# 汇报 PPT 检查与修改建议

案例分析 × 个人设计｜问题、影响与可执行修改方案

检查对象：建筑生态案例分析 zxy.pptx ｜建筑生态个人设计 zxy.pptx

### B ｜新建如何脱开

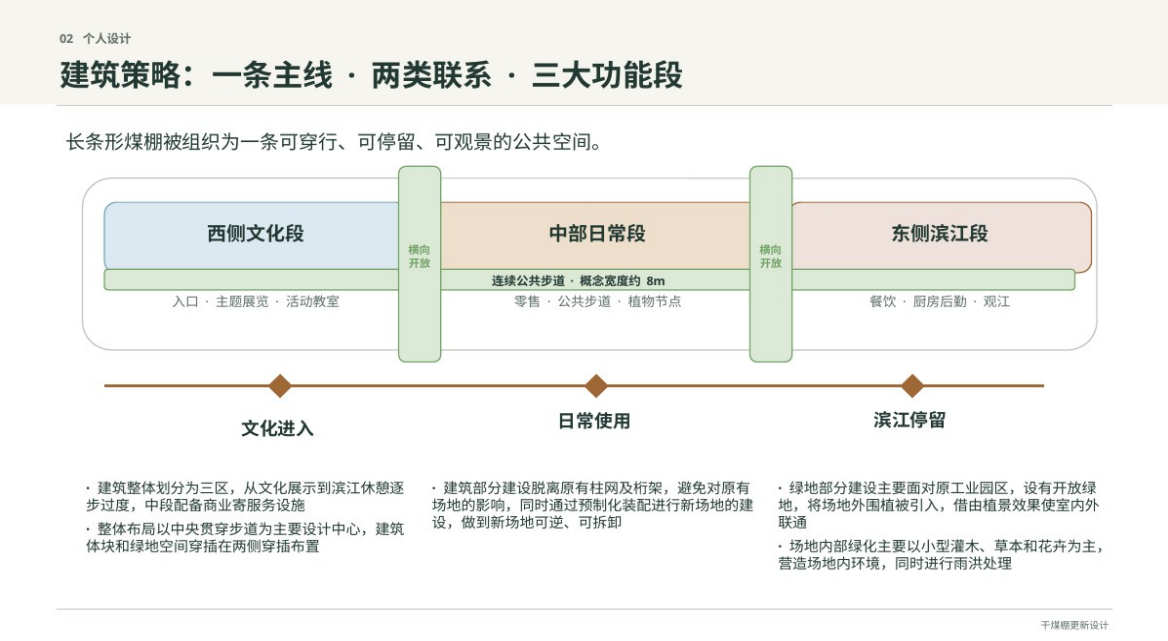
平台、盒子和楼梯采用独立支撑，明确与原柱、桁架的间距、连接方式和可拆卸逻辑。

下沉广场效果图

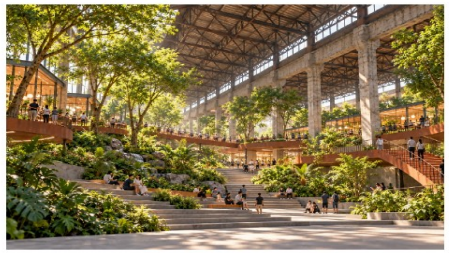
## 问题 01 ｜效果图与平面 / 剖面对应关系不够可查

部分效果图展示了较复杂的平台、坡道和高差，但平面图中未同步标明位置；评审容易认为是不同方案。

## 问题 02 ｜原有屋顶、柱和桁架的保留边界需更明确

效果图中结构表现很强，但应在图注中注明“原有保留 / 新增可拆卸 / 概念渲染”，并配一张结构保留示意。

建议补入口、下沉广场、树木空井、二层平台与屋顶通风的局部剖透视，形成效果图—剖面—平面闭环。

**效果图页脚统一加：概念效果｜以最终 CAD 、结构和消防专项为准**
